**Processo: 20.062/2021**

**Interessado: Unidade de Gerenciamento do Programa de Mobilidade Urbana Sustentável de Santo André**

Trata-se de solicitação de análise, realizada pela Unidade de Gerenciamento do Programa de Mobilidade Urbana Sustentável de Santo André, de possível impacto em bens tombados, devido à execução de obras de adequação viária para a implantação de corredores de ônibus na área central e na Avenida Alfredo Fláquer, desenvolvido no âmbito do Programa do Banco Interamericano de Desenvolvimento - BID.

Planta com descrição das faixas de acordo com a largura dos passeios

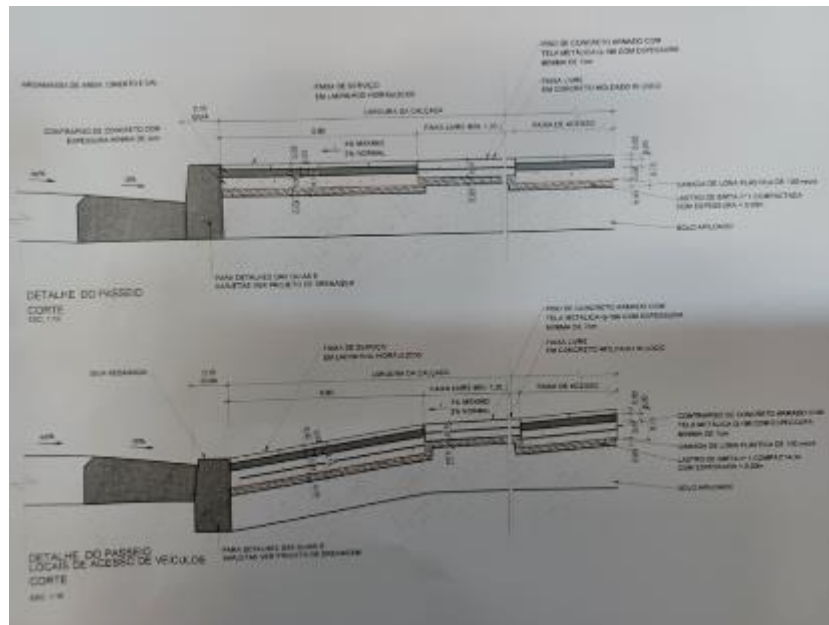
Observa-se a proposta de adoção de um novo padrão desenho de piso de passeios na área central, em contraste aos padrões já existentes, tais como: o tipo Santo André, muito difundido na área central e que dialoga com o desenho de piso do Burle Marx do Paço Municipal, o tipo Silvio Ulhôa Cintra, desenvolvido para marcar as novas intervenções urbanísticas, e o tipo Luiz Sacilotto, homenagem as fases da obra do artista na intervenção do calçadão da Oliveira Lima, entre outros.
